Projet de renouvellement urbain du quartier des Tarterêts à Corbeil-Essonnes (91)

Mémoire en réponse

Le présent rapport constitue le mémoire en réponse à l'avis de la Mission Régionale d'Autorité environnementale (MRAe) en date du 30 septembre 2021 (Avis n°2021-1730).

Figure 1 : Etapes de la concertation préalable

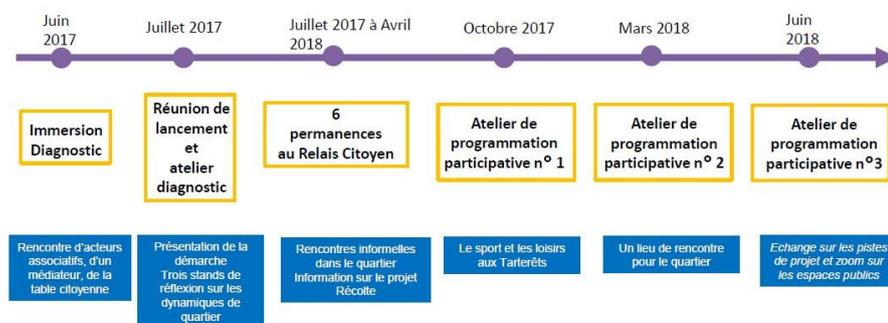
(1) La MRAe recommande de : - Préciser les modalités d'association du public en cours et à venir dans le cadre de la mise en œuvre du projet.

Le projet a fait l'objet de plusieurs phases de concertation avec la population. Les modalités d'association du public en cours et à venir ont été intégrées dans la description du projet du rapport de l'étude d'impact, dans un paragraphe « concertation préalable ».

L'encadré ci-dessous reproduit le paragraphe intégré dans le rapport de l'étude d'impact afin de répondre à la recommandation 1 de l'avis de la MRAe .

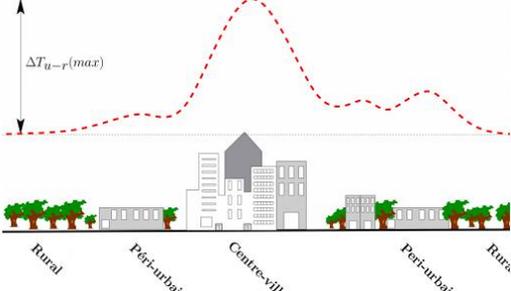
c) Réaliser des vues en perspectives avant et après projet permettant d’apprécier son intégration dans les quartiers environnants.

La mission de l’architecte coordinateur a débuté en mai 2021, suite au premier dépôt de l’étude d’impact à la MRAe. Le projet étant en cours de définition, les vues et perspectives du projet avant / après tel qu’il sera réalisé ne sont pas encore réalisées. Toutefois des exemples d’opérations et de vues ont été insérées dans le dossier afin de permettre une meilleure compréhension du type d’opérations attendues dans le cadre du projet.

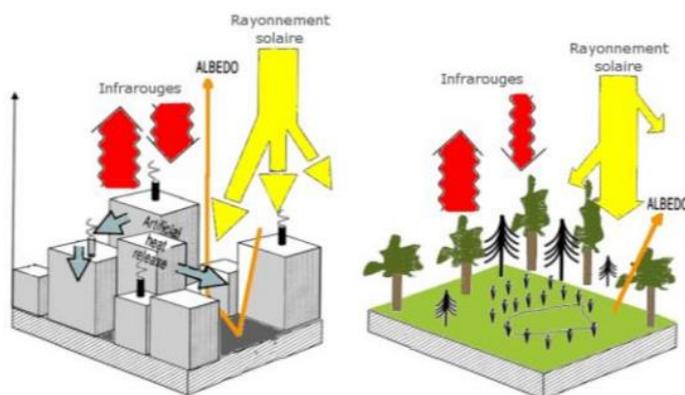
d) Proposer des mesures visant à l’évitement ou la réduction du phénomène d’îlots de chaleur.

Une mesure de réduction de l’effet de chaleur est proposée dans l’étude d’impact.

Cette mesure est rappelée ci-dessous :

Figure 4 : Bâtiments à démolir Avenue Léon Blum

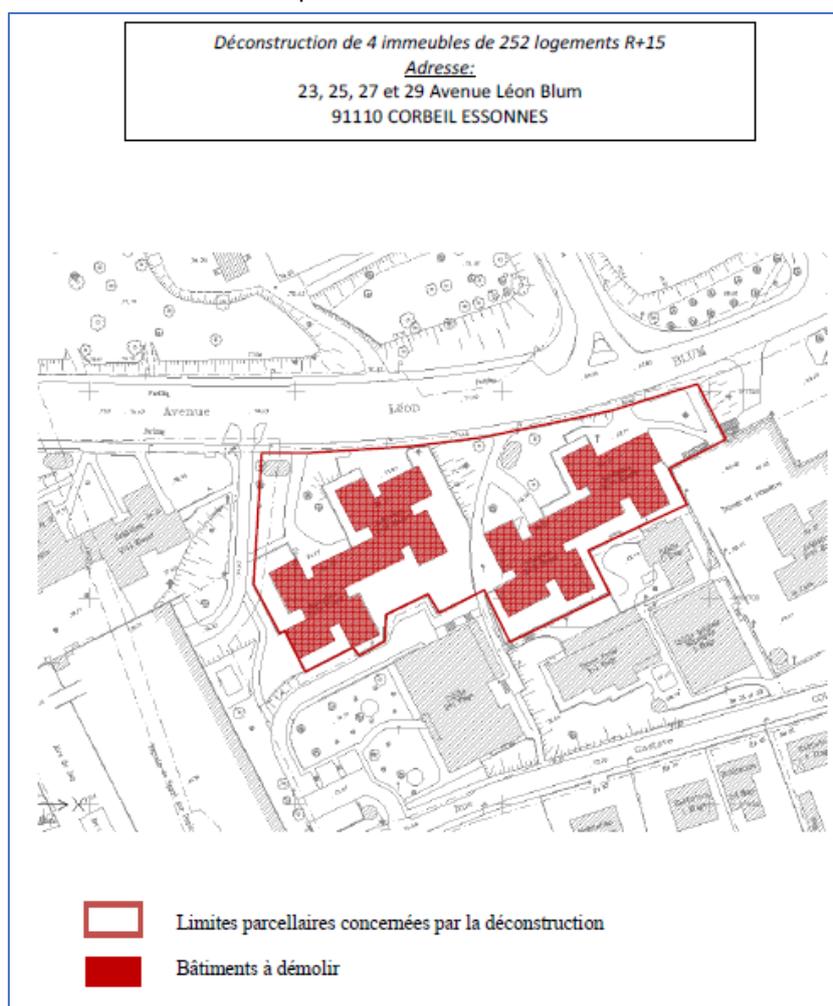
a) Annexer les diagnostics prévisionnels de déchets établis pour l'ensemble des opérations de démolition envisagées et préciser leur ventilation par destination (centre de stockage, revalorisation, réemploi...) ;

Pour les immeubles Cézanne Renoir et les immeubles Léon Blum, des diagnostics prévisionnels de déchets ont été réalisés, ils sont disponibles en Annexe 10 de l'étude d'impact – Diagnostic prévisionnels des déchets de démolition.

L'audit réalisé par 1001 Vies habitat a permis de qualifier, quantifier et ventiler l'ensemble des matériaux par nature et surtout par destination : centre de stockage, revalorisation...

La démolition de l'ensemble de l'ensemble de l'ouvrage devrait générer 28 655 tonnes de matériaux :

Figure 6 : Part modale anticipée pour les logements sociaux et les logements accession (Source : CDVIA, étude de déplacement, version 10/2021)

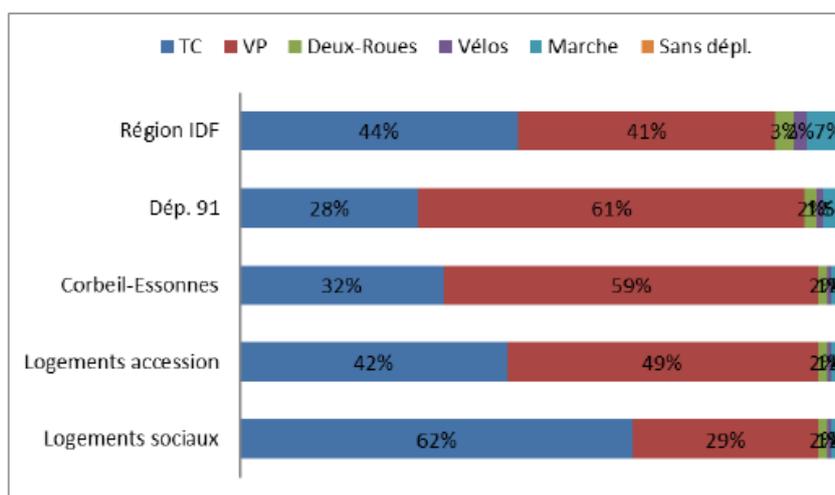
b) Préciser dans le dossier les parts modales projetées liées aux différents types de déplacements (automobiles, transports en commun, cyclistes et piétons) et en déduire le nombre de places de stationnement nécessaire dans un souci de réduction des surfaces artificialisées et de limitation des déplacements automobiles ;

L'étude de mobilité, réalisée par le bureau d'étude spécialisé CDVIA, a été reprise et amendée afin de préciser les parts modales projetées liées aux différents types de déplacements et les places de stationnement nécessaires. L'étude a été complétée d'un paragraphe 4.3 « Dimensionnement du stationnement » en page 49, 50.

Il a été considéré un abattement de 10% de la part modale communale en faveur des Transports en commun (TC) pour tenir compte de l'offre TC très performante à proximité, pour les logements en accession. Pour les logements sociaux, un abattement de 30% entre la moyenne communale d'utilisation de la voiture et celle pratiquée sur les logements a été réalisé. Ces répartitions modales sont cohérentes avec celles constatées sur des zones urbaines similaires. (Notamment sur la zone urbaine autour de la Grande Borne à Grigny, avec présence d'un réseau de bus à proximité du quartier et de la ligne D du RER).
